Vår ref: 21081 – Stølebuktvegen 10, | detaljregulering 3052

## MERKNAD TIL KOMMUNEARKITEKTENS VURDERING AV PLANFORSLAG

Viser til kommunearkitektens vurdering av planforslag, datert 30.11.2022.

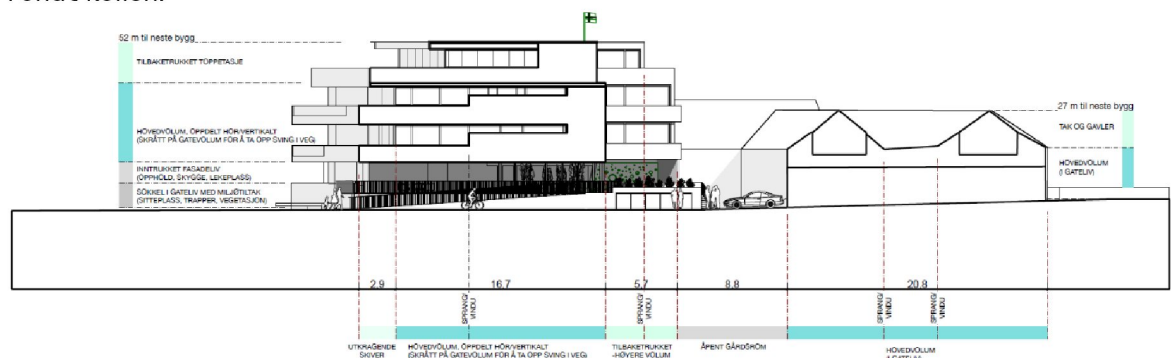
Vi er enig med kommunearkitekten i at å utvikle gaten i urban retning er et riktig grep å ta. Og vi mener illustrasjonen til reguleringsplanen *nettopp* viser et godt urbant grep:

- Der bygget ligger inntil gatelivet med et lavt volum som som har bevegelse, oppdeling, grønne elementer, trapper og uteopphold,
- Der fasadelivet er oppdelt volummessig, og ikke bare med arker og vindusinnndeling. (se underliggende fasadeoppriss)
- Der avtrappinger i høyde og avstand til gateliv i øverste etasjer bygger ned volumet mot gaten.
- Der en knekk i bygningsformen forteller om svingen i gaten og bevegelsen rundt kollen.
